Vorlage für die Sitzung Bau- und Umweltausschuss	Sitzungsvorlage BUA/117/2018	Az.: 632.6
Datum der Sitzung 04.12.2018	Öffentlichkeitsstatus öffentlich	Beschlussart Entscheidung

Stellungnahmen zu Baugesuchen und sonstigen Anträgen Errichtung eines Doppelcarports sowie einer Müll- und Fahrradabstellfläche und eines Treppenaufgangs zum Wohngebäude Weidenweg 9/3 auf dem Flst.Nr. 119/7 in Steinach

Ansicht Nord-West

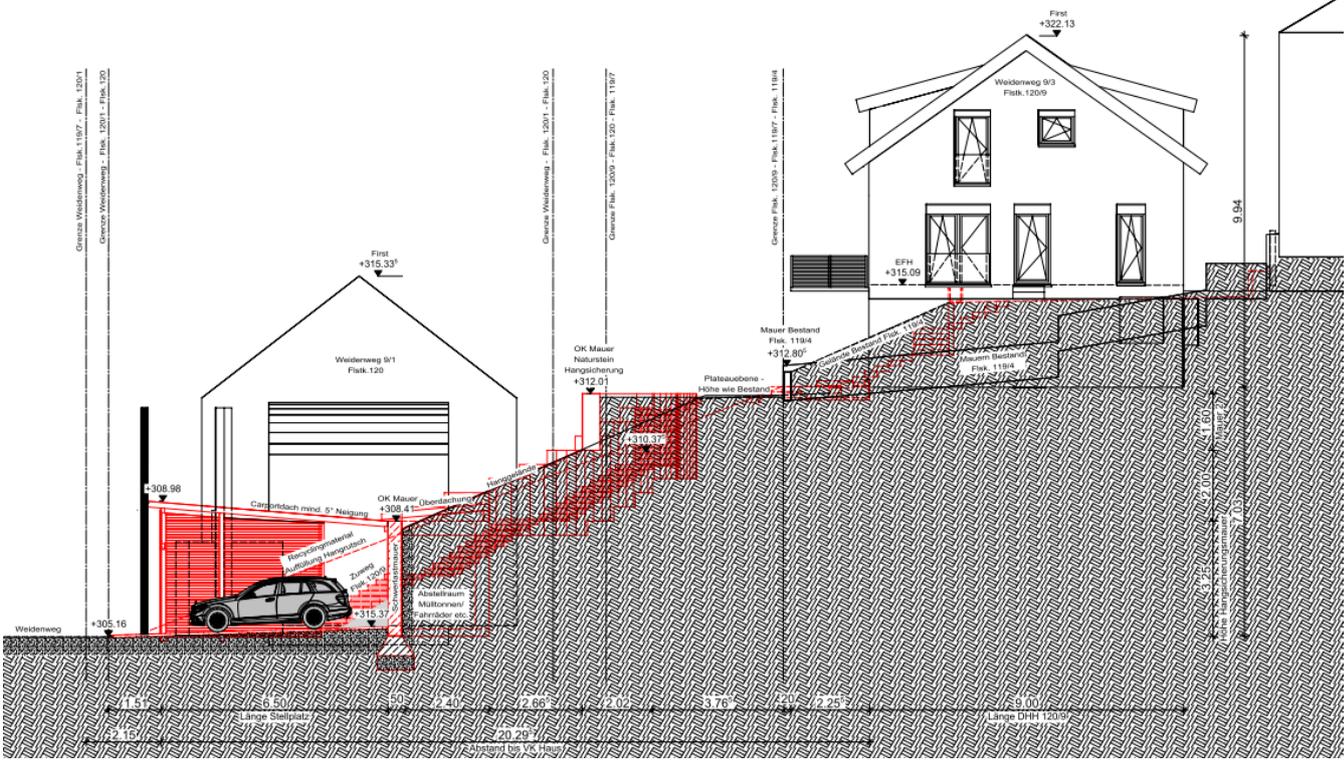
Vorgesehen ist nun ein Treppenzugang, welcher sich ausschließlich auf dem Flst.Nr. 119/7 befinden soll. Durch diese Treppe wird eine Höhe von rund 10 m überwunden. Zudem soll östlich und südlich davon eine Natursteinmauer zur Sicherung des Hanges erstellt werden. Deren Höhenverlauf passt sich an den Verlauf des Hanges an. Am Hangfuß, südlich der neuen Treppenanlage, soll am Weidenweg anstelle einer Doppelgarage und eines Stellplatzes lediglich ein Doppelcarport mit einer Grundfläche von ca. 36 m² errichtet werden. Nordöstlich davon ist eine überdachte Abstellfläche für Mülltonnen und Fahrräder vorgesehen. Im Beschluss vom 27.06.2017 wurde die Verwaltung seitens des Bau- und Umweltausschusses ermächtigt, das Einvernehmen aufgrund der seinerzeit von den Bauherren vorgebrachten Dringlichkeit zu erteilen.

- 1. Das gemeindliche Einvernehmen zu dem Bauantrag gemäß § 36 Abs. 1 BauGB in Verbindung mit § 31 Abs. 2 BauGB wird unter der Maßgabe erteilt, dass der Dachvorsprung des Carports einen Mindestabstand von 0,75 m zum Flst.Nr. 108 (Weidenweg) einhält.**
- 2. Die Gemeinde stimmt dem Vorhaben auch als Angrenzer an das Baugrundstück zu.**
